ПАСПОРТ ДОСТУПНОСТИ
объекта социальной инфраструктуры (ОСИ)
№ _____

1.1. Наименование (вид) объекта — **Муниципальное автономное дошкольное образовательное учреждение Абатского района детский сад «Сибирячок», корпус № 3**

АКТ ОБСЛЕДОВАНИЯ
объекта социальной инфраструктуры
К ПАСПОРТУ ДОСТУПНОСТИ ОСИ № ___

№ 1 Вход (входы) на территорию

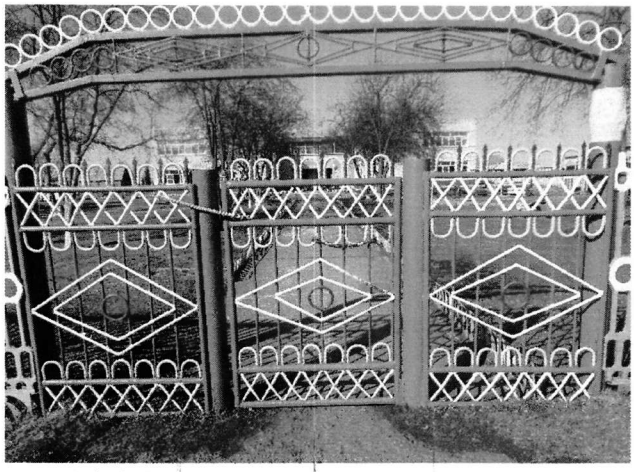
1.1	Вход (входы) на территорию	есть	1	1	Ширина калитки 110 см.	**К, О, С, Г, У**	Приведение в нормативное состояние	КР
1.2	Путь (пути) движения на территории	есть	2	2	Отсутствуют система средств информационной поддержки, тактильные средства. Покрытие путей движения неровное (имеются выбоины). Металлический бордюр высотой 30 см.	**К, О, С, Г, У**	Приведение в нормативное состояние	ТР, КР

№ 9 Лестница (внутри здания)

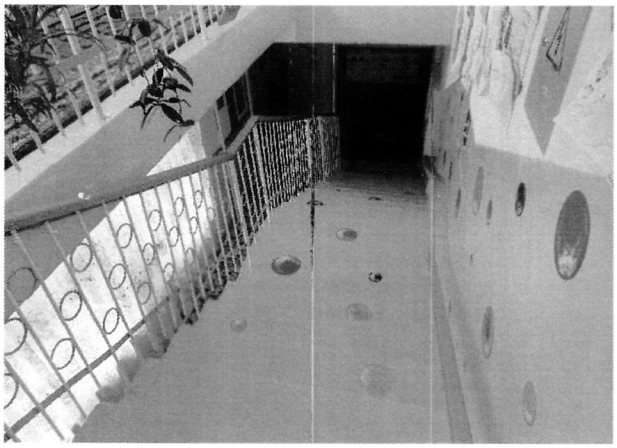
3.2	Лестница (внутри здания)	есть	9	9, 10	Ступени лестницы скользкие. Уклон лестницы, лестничная площадка для разворота (поворота) не соответствуют требованиям. Ширина марша лестницы 1,3 м. Напольные тактильные указатели перед лестницей, цветовое различие ступеней и горизонтальных площадок лестничного марша, дополнительные разделительные поручни отсутствуют.	**К, О, С**	Приведение в нормативное состояние	ТР, КР

№ 13 Кабинетная форма обслуживания

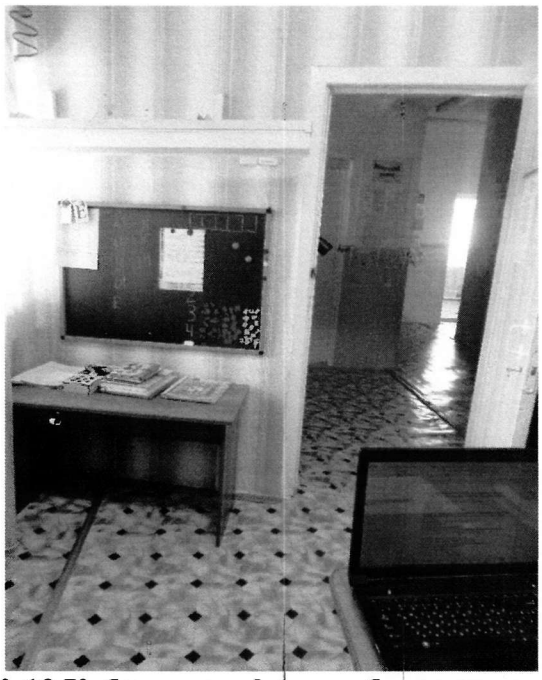
4.1	Кабинетная форма обслуживания	есть	11	13, 14	Площадь кабинета 6,9 м^2. Ширина двери 0,8 м. Выключатели, розетки – на высоте 0,8 м от уровня пола. Свободное пространство ограничено, не возможны развороты (повороты) на кресле – коляске. Специальные средства обучения (прибор для усиления слуха, устройства визуальной и текстовой связи, тактильные предупредительные указатели и др.) отсутствуют.	**К, О, С, Г, У**	Приведение в нормативное состояние	технические решения невозможны – организация альтернативной формы обслуживания

№ 16 Душевая комната

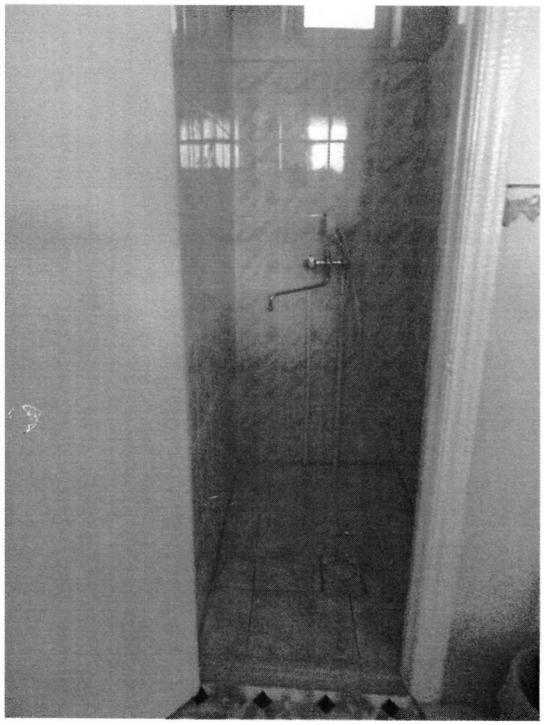
5.2	Душевая/ ванная комната	есть	13	16	Размеры душевой кабинки 1,2 х 0,85 м. Специальные условия отсутствуют.	**К, О**	Приведение в нормативное состояние	КР

№ 18 Визуальные средства

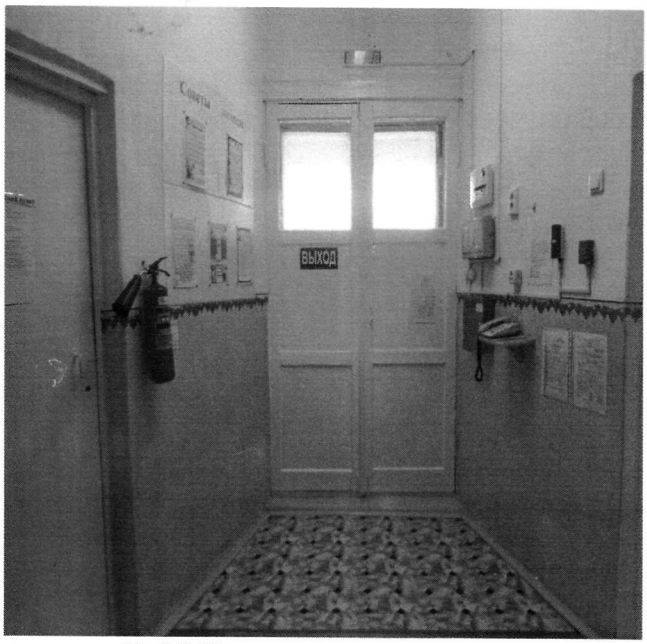
6.1	Визуальные средства	есть	15	3, 18	Визуальные средства (в т.ч. размеры знаков) не отвечают установленным стандартам.	**К, О, С, Г, У**	Приведение в нормативное состояние	ТР, КР
